## SERVICE INFO – INA 0123

# Cichsza praca silnika

## Zamiana sztywnego koła pasowego na wolne koło pasowe alternatora

Foto 1: Zamiana sztywnego koła na wolne koło pasowe alternatora

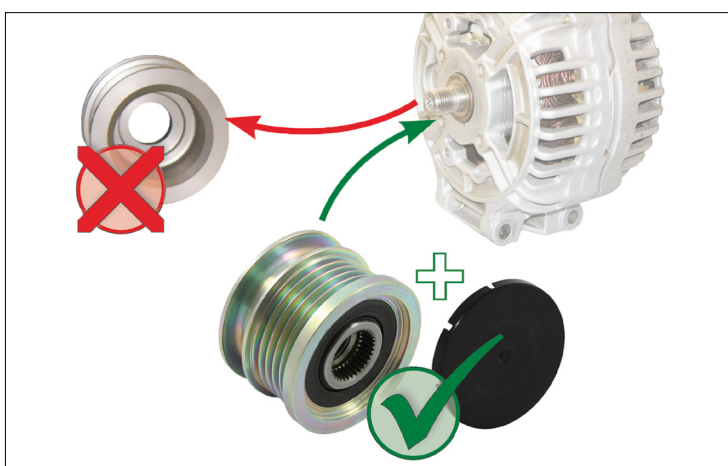
W wymienionych powyżej pojazdach ze sztywnym kołem pasowym alternatora mogą występować wibracje i niepożądane odgłosy dochodzące z napędu pomocniczego. Powstają one na skutek nierównomiernych obrotów silnika Diesla, które są większe niż w przypadku silników benzynowych.

Schaeffler Automotive Aftermarket zaleca zamianę w tych pojazdach sztywnego koła pasowego na wolne koło pasowe alternatora.

Wolne koło pasowe alternatora odspręża napęd mechanizmów pomocniczych od nierównomiernych obrotów silnika, zapewniając tym samym bardziej płynny i spokojniejszy bieg wielorowkowego paska klinowego. Dzięki temu praca silnika staje się cichsza i bardziej komfortowa.
